**Assemblée publique de consultation
25 février 2020**

**PPCMOI – Autoriser l’agrandissement de la microbrasserie Dieu du Ciel !
dans le bâtiment voisin en dérogation à l’établissement sur 2 terrains et à la
superficie maximale pour un débit de boissons alcooliques.**

19-29, avenue Laurier Ouest

TITRE :
CALCUL SUPERFICIES

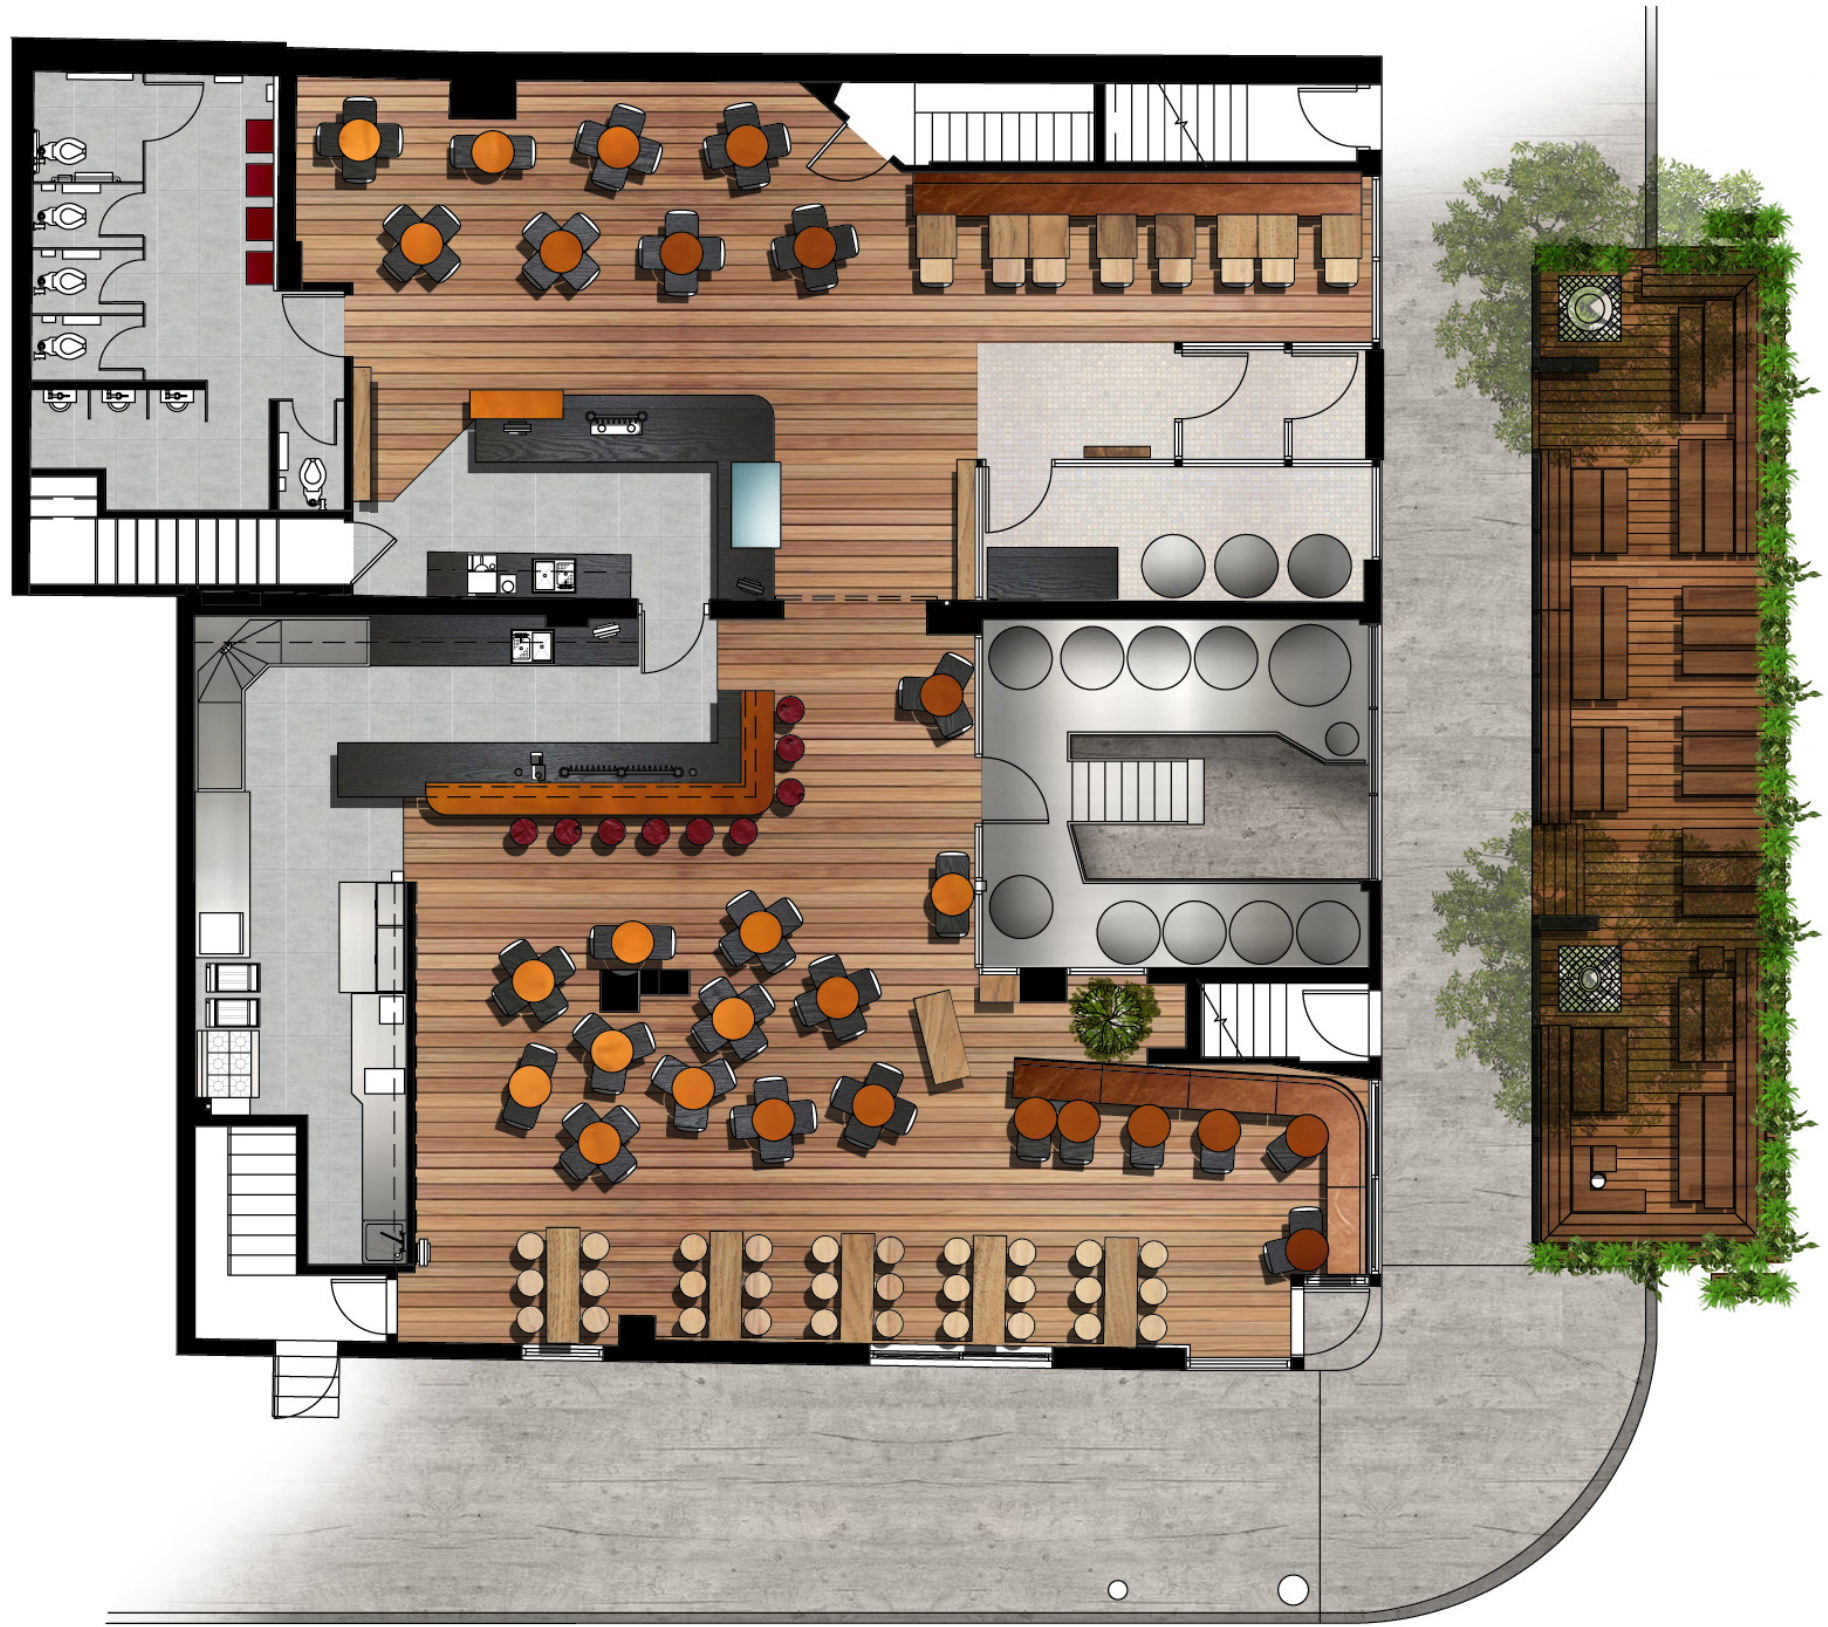
Article 210.1.2 : Superficie maximale de 200 m² pour l'usage « débit de boissons alcooliques » dans la catégorie d'usage C.4 alors qu'une superficie de 282 m² serait exploitée dont 48 m² pour l'aire de brassage et 153 m² pour l'aire de consommation.

- Que la superficie de l'usage « débit de boissons alcooliques » soit d'au plus 300 m²;
- Que la superficie maximale pour l'aire de consommation soit de 165 m²;

- Qu'une aire de brassage de bière fonctionnelle, d'une superficie minimale de 40 m² et maximale de 70 m², soit située en tout temps à l'intérieur du local si l'usage « débit de boissons alcooliques » y est autorisé par un certificat d'occupation;

TITRE:
 PLAN DE TOITURE PROJETÉ

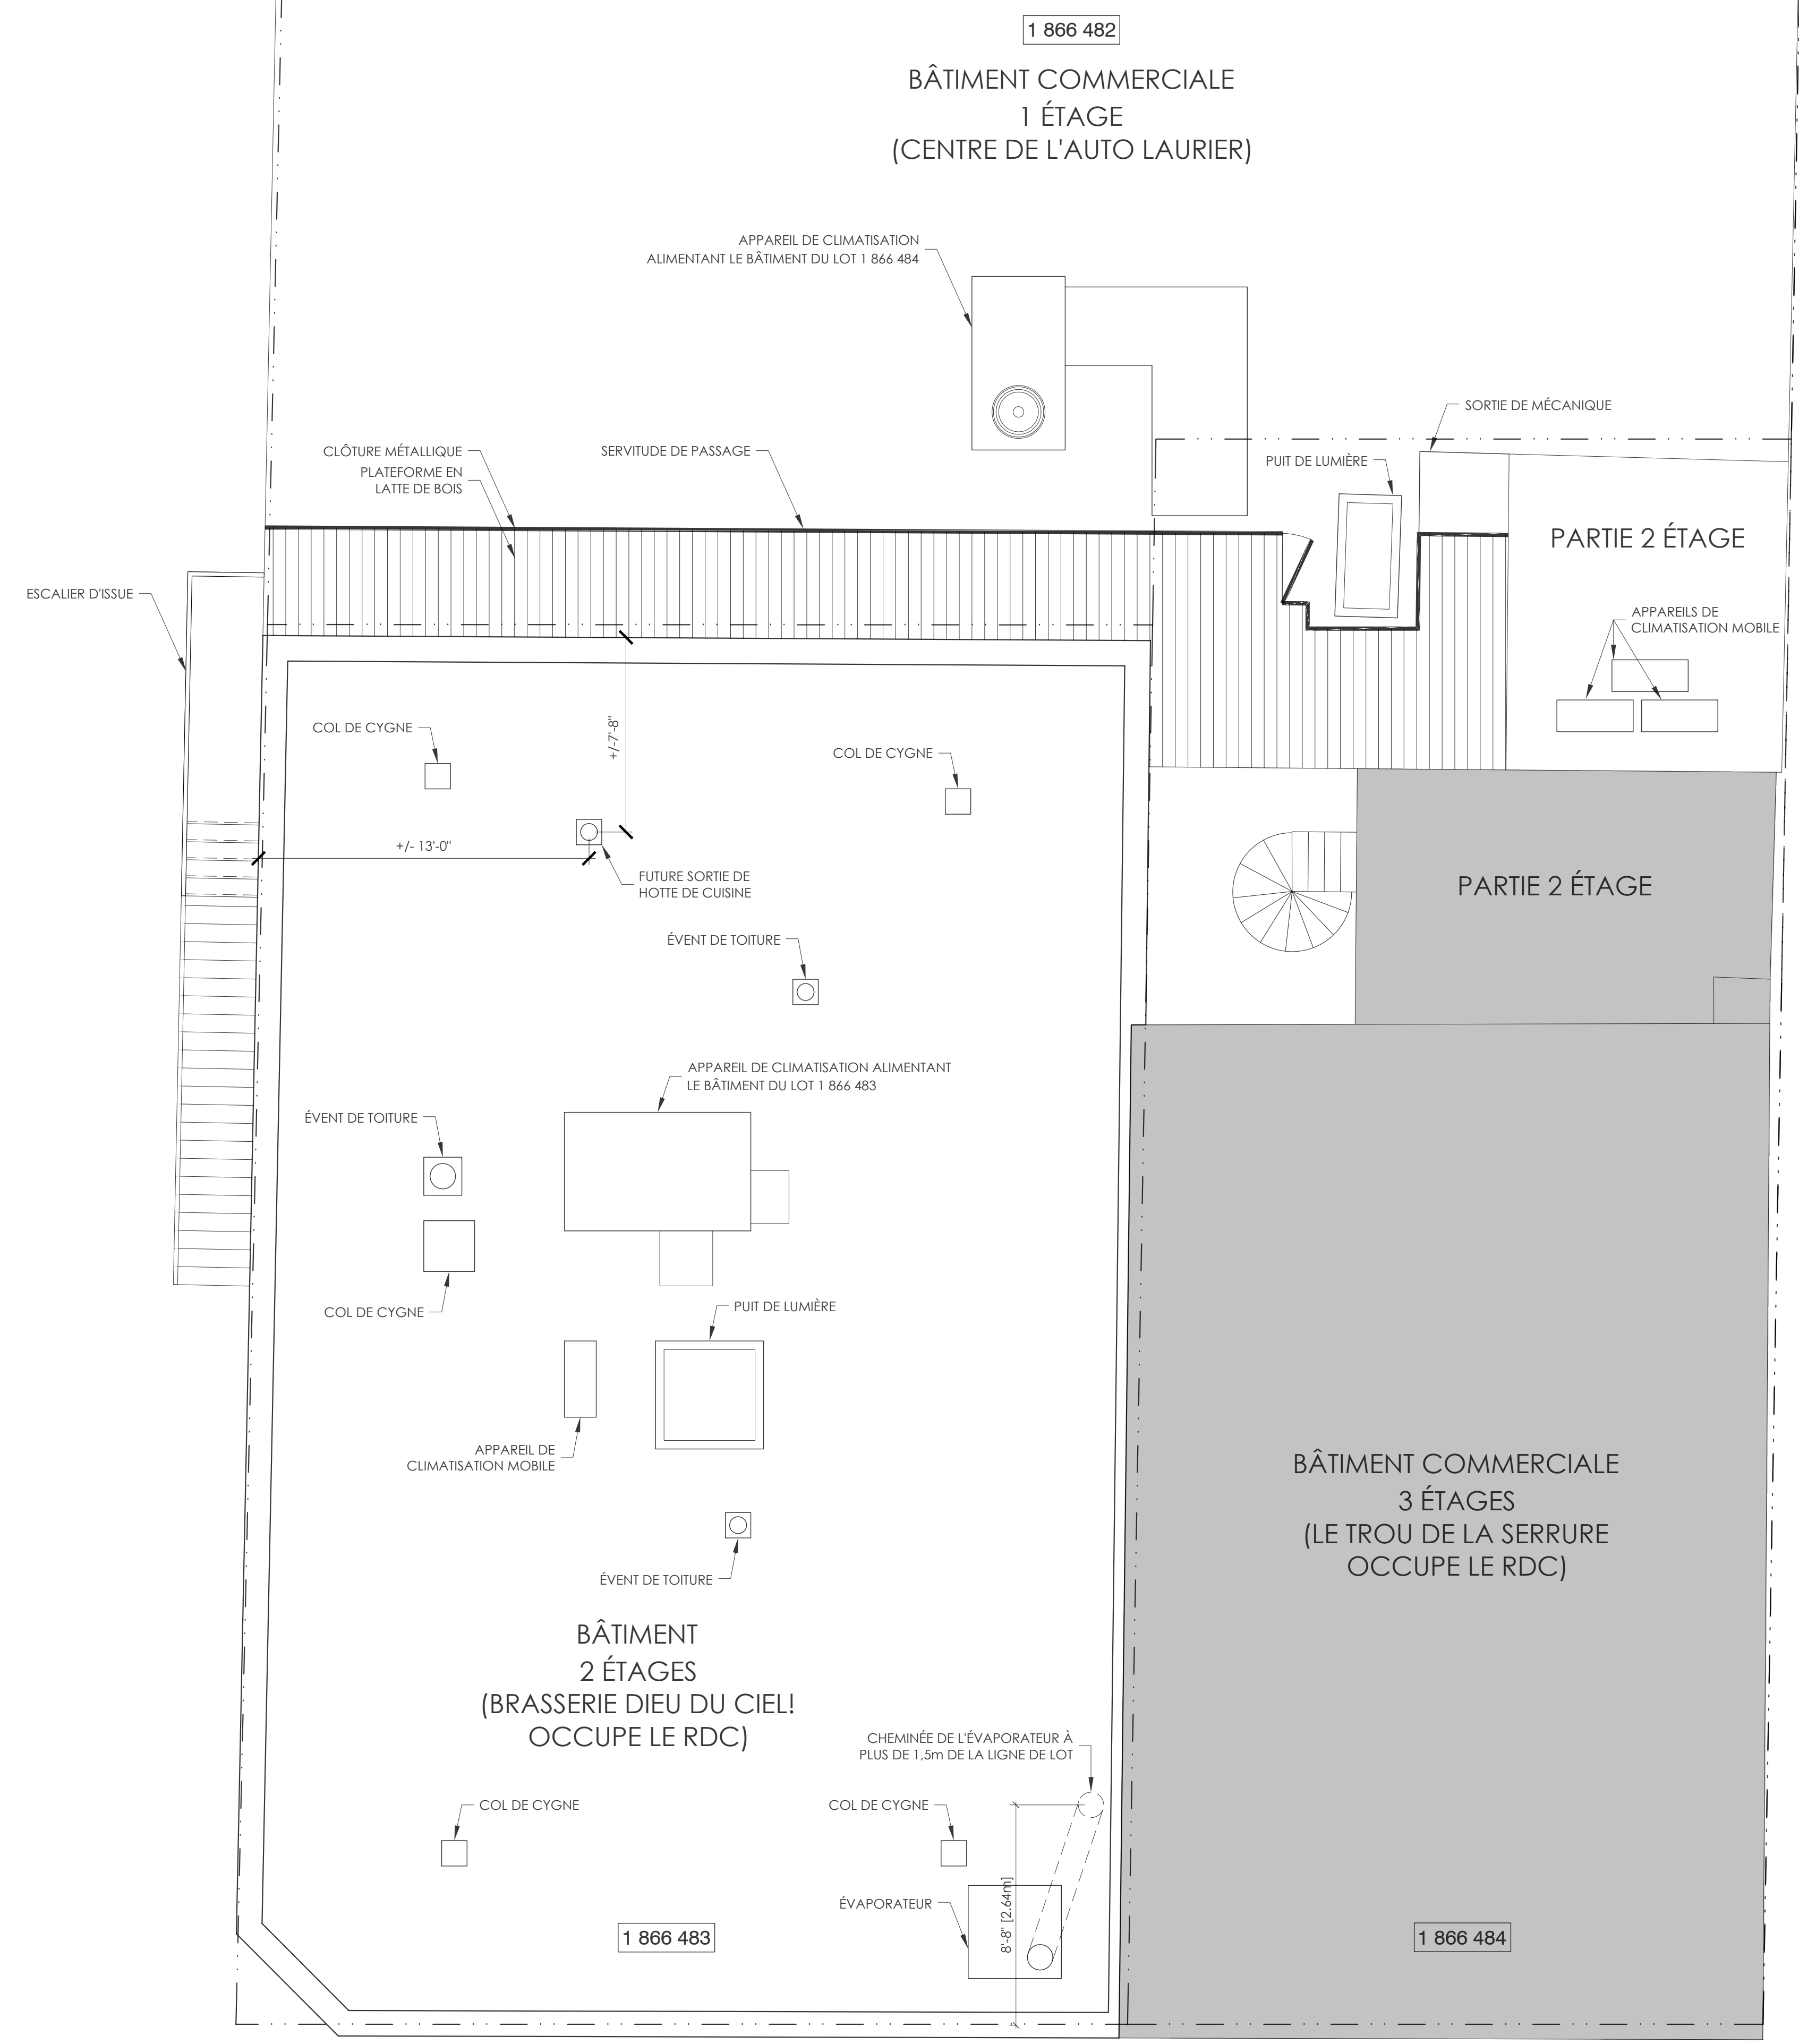
Nous en profiterions également pour régulariser la cheminée de l'évaporateur, dont l'emplacement est dérogatoire, en demandant des modifications à celle-ci pour atténuer sa visibilité. Notons que cette cheminée dégage uniquement des vapeurs de la bouilloire et n'entraîne pas de bruit.

Article 423.2 : Un équipement mécanique peut être situé sur un toit plat s'il n'est pas visible d'une voie publique adjacente au terrain ou s'il respecte un retrait minimal par rapport à une façade équivalent à au moins 2 fois la hauteur de l'équipement, sans être inférieur à 2 m, et il doit être à plus de 1,5 m de toutes limites de propriétés, sauf une ruelle. Ainsi, la cheminée de l'évaporateur serait partiellement visible et située à la ligne de lot.

- Que les drêches soient entreposées à l'intérieur, dans des barils hermétiques ou dans un espace réfrigéré, jusqu'au moment de la cueillette;
- Que la cheminée de l'évaporateur soit déplacée afin de conserver un retrait d'au moins 2,5 m par rapport à la façade avant, du côté de l'avenue Laurier O, et que sa hauteur soit inférieure à celle du bâtiment voisin à l'est;

- Que la cheminée d'évacuation des vapeurs des bouilloires et son socle soient peints de la même couleur que la maçonnerie de briques du bâtiment voisin à l'est;

- Que la nouvelle sortie de hotte de cuisine au toit soit située à au moins 3,7 m de la façade donnant sur la rue Clark et à au moins 2,2 m de la limite arrière au nord;
